Mémoire en réponse à l'avis de l'Autorité Environnementale Parc éolien de Ceilhes-et-Rocozeles Commune de Ceilhes-et-Rocozeles (34)

Volkswind France SAS

La carte en page suivante localise à la fois les zones de débroussaillage et les surfaces proposées pour la gestion des milieux favorables à l'expression du Mésobromion.

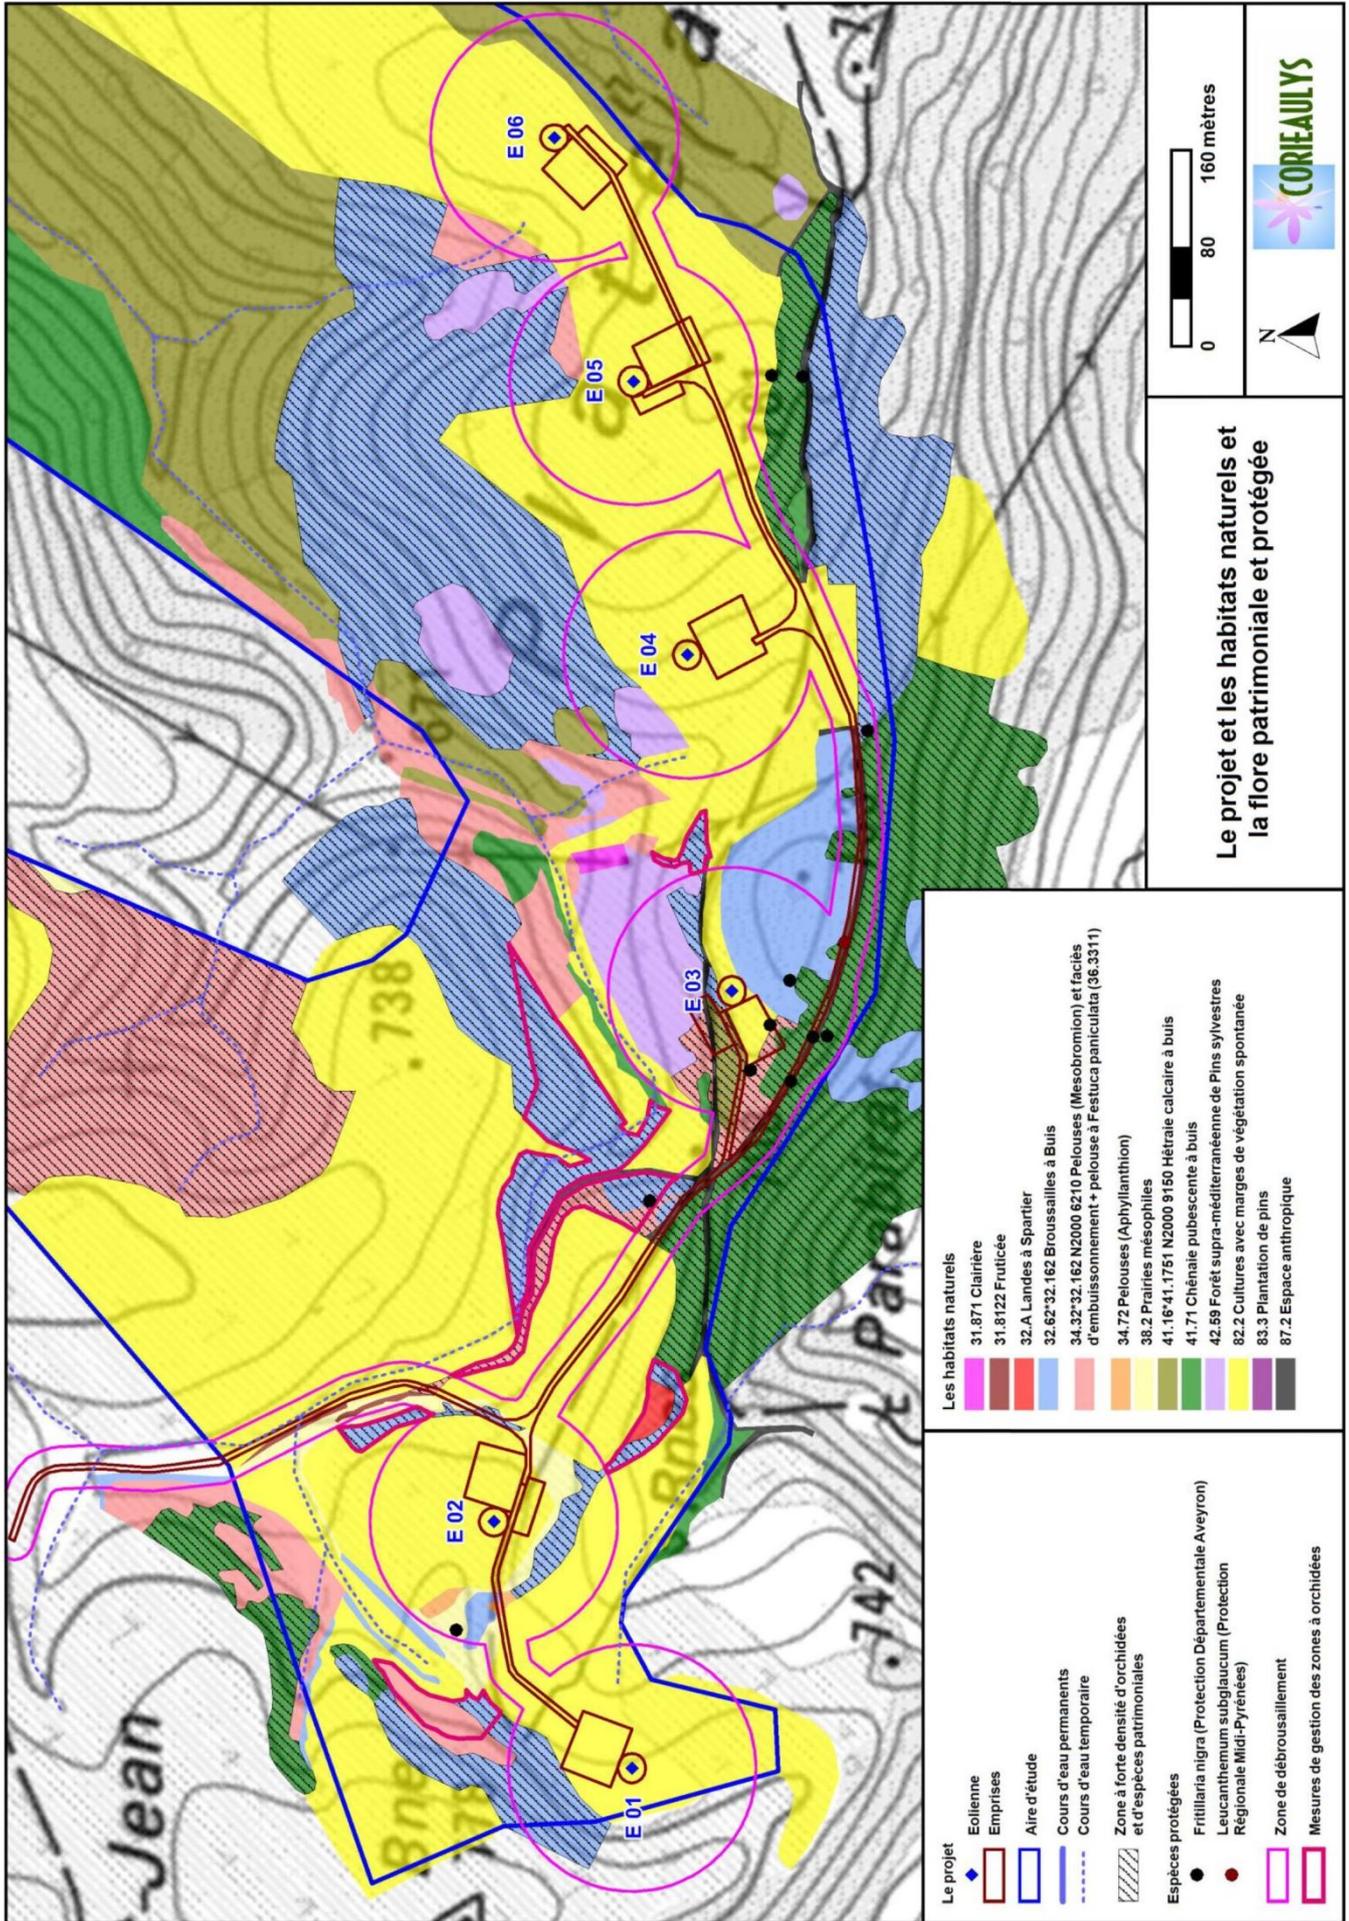
L'Ae estime que la surface concernée (travaux et débroussaillage) aurait dû être évaluée plus précisément afin d'estimer l'impact sur l'ensemble de ces milieux sensibles et de vérifier la pertinence de la mesure décrite page 319, destinée à « compenser » une perte d'habitat de pelouse, en faveur des Orchidées. Cette mesure « entretien de 2 hectares de pelouse » est localisée d'après la carte des habitats sur des secteurs de « cultures avec marge de végétation spontanée ». L'Ae estime qu'il aurait fallu justifier de la pertinence du choix de ces parcelles en décrivant leur capacité à compenser des pelouses à Orchidées.

Par ailleurs, l'étude d'impact proposait, pour une consommation de 1591 m² d'habitats riches en orchidées, de compenser cette perte d'habitat (dont on a vu précédemment qu'elle reste non significative), par l'entretien et la gestion de 2 ha de milieux favorables aux orchidées (espèces parapluie) et donc à l'ensemble des espèces associées aux pelouses sèches (végétation et faune).

Cette note constitue cependant un erratum vis-à-vis de la mesure décrite en pages 319 et 320 de l'étude d'impact. En effet, les zones signalées dans l'EIE comme destinées à cette mesure ne concernent finalement que des cultures à marge de végétation spontanée et l'avis AE précise qu'il convient de maintenir « cultivés » les espaces sous les éoliennes et c'est pourquoi il est préférable de laisser ces espaces cultivés. Nous proposons donc de sélectionner les espaces de Mésobromion menacés de fermeture et de Broussailles à Buis proches des zones de débroussaillage légal et d'y réaliser le plan de gestion sur lequel Volkswind s'était engagé à savoir :

- Entretien de la pelouse en éliminant et contenant les ligneux,
- Fauche tardive après floraison,
- Export des résidus de coupe,
- Pâturage en dehors des périodes d'expression de la flore patrimoniale.

Cela permettra in fine de maintenir dans le temps (une vingtaine d'années au minimum) et l'espace (plus de 6,5 ha) une continuité favorable aux espèces patrimoniales locales.

In fine, le projet et ses mesures sera fortement favorable à la continuité thermophile et aux espèces affines puisque les 0,2 ha consommés permettront de maintenir fonctionnelle plus de 30 fois cette superficie, menacée naturellement de fermeture du milieu et donc de fragilisation de la fonctionnalité écologique.

Carte des sensibilités avec mauvaise hiérarchisation initiale des niveaux de sensibilité des zones d'ascendance (fig 56 p 82 du rapport avifaune)

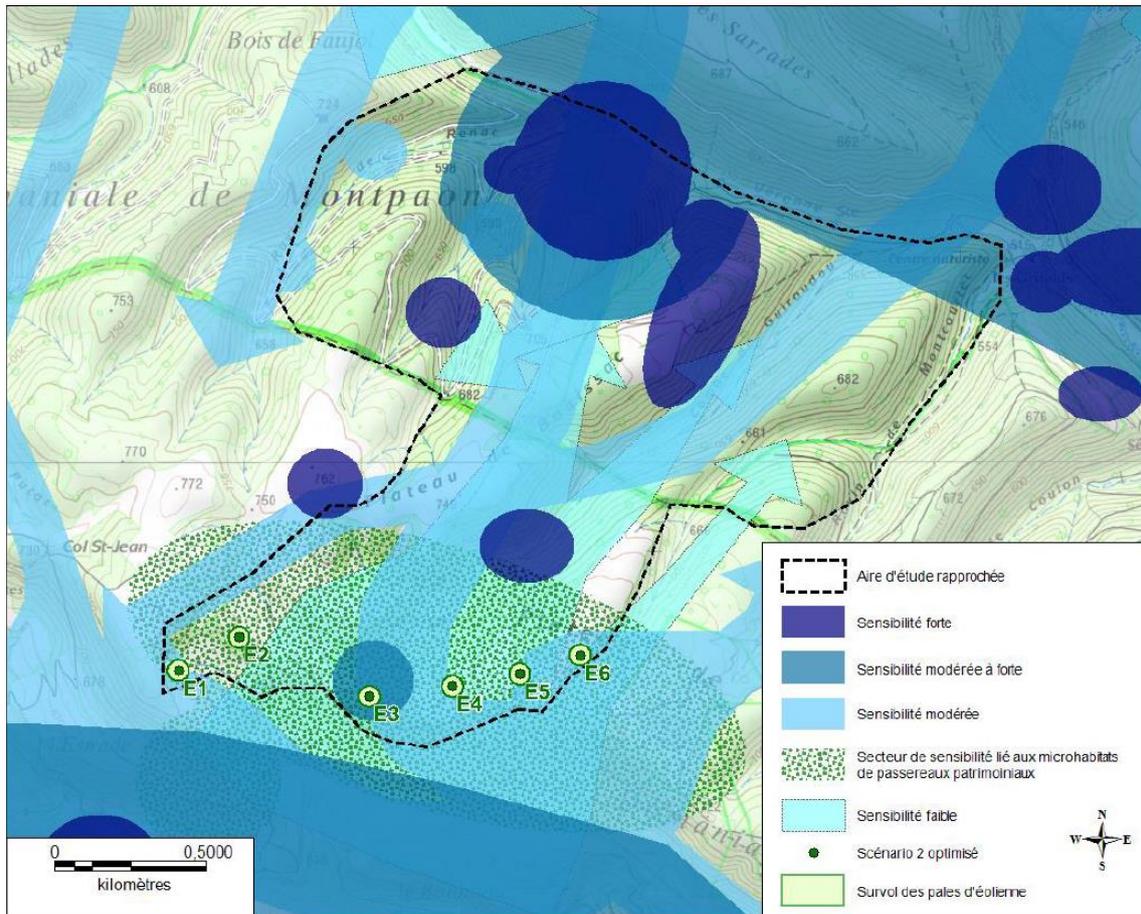
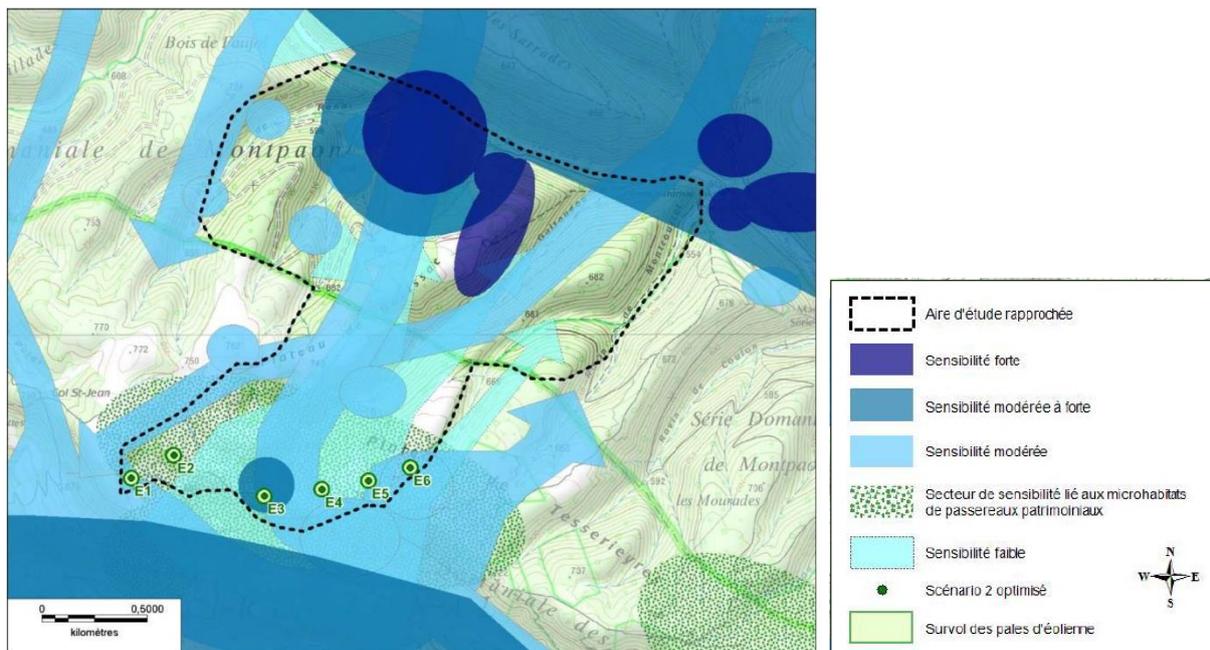
Entre la carte de synthèse des enjeux avifaunistiques (page 156) et celle des sensibilités (page 158), des secteurs identifiés comme « zone sensibilité forte » (prises d'ascendances) n'apparaissent plus, alors qu'ils concernent directement l'implantation des éoliennes E4, E5 et E6. L'ae s'interroge sur la bonne prise en compte de cet enjeu sur les rapaces et le circaète Jean le Blanc observé dans cette zone.

En ce qui concerne la remarque sur les divergences des zonages à risques entre les cartes des enjeux et des sensibilités, et notamment les cartes zoomées sur le secteur du projet (fig. 59 des pages 87 et 88 de notre rapport), nous reconnaissons une erreur à ce niveau. De façon plus générale, c'est au niveau de la traduction de la carte générale des enjeux (fig. 46-47, p. 64-65) en carte générale des sensibilités (fig. 50-51 p. 76-77) que nous n'avons pas bien hiérarchisé certains zonages liés aux zones de prises d'ascendances thermiques et dynamiques exploitées par les grands voiliers. En effet, selon qu'un zonage a été utilisé de façon récurrente et interspécifique au cours de la campagne de suivi ou alors une seule fois tout au long de la campagne de suivi, nous distinguons alors respectivement soit une réelle fonctionnalité locale du relief, de la végétation et des vents favorable à ce type de phénomène (et donc une forte sensibilité avifaunistique), soit une opportunité liée à certaines conditions ponctuelles d'ascendance et représente un risque moindre (sensibilité modérée). Cette distinction importante des niveaux de sensibilités est précisée au niveau du paragraphe 5.3.1 page 74 de notre rapport. Mais elle a été mal prise en compte au niveau des cartes.

En effet, certaines zones d'ascendances ponctuelles ont effectivement été classées en niveau de sensibilité modéré à proximité du projet (mais dont le zonage est « noyé » dans un zonage de sensibilité équivalente lié à l'axe de migration pré-nuptiale), alors que d'autres ont été classées par erreur en niveau de sensibilité forte sur une échelle plus large.

Nous nous excusons de cette erreur et reprenons cette carte de sensibilité en page suivante, en mettant plus en évidence en grisé les contours des différents zonages afin de mieux percevoir l'effet de superposition de plusieurs zonages d'un même niveau de hiérarchisation. Précisons que les deux zonages liés à des prises d'ascendance classés ainsi en niveau de sensibilité modéré dans la partie est du projet correspondent bien à une seule observation annuelle à chaque fois, pour des cas de

passages migratoires pré-nuptiaux observés le 12 mars par vent d'ouest. Cela ne concernait donc pas directement le couple de Circaète jean le Blanc nicheur au nord du projet.

Carte des sensibilités revue avec prise en compte du caractère ponctuel ou bien fonctionnel et récurrent des secteurs de prises d'ascendance
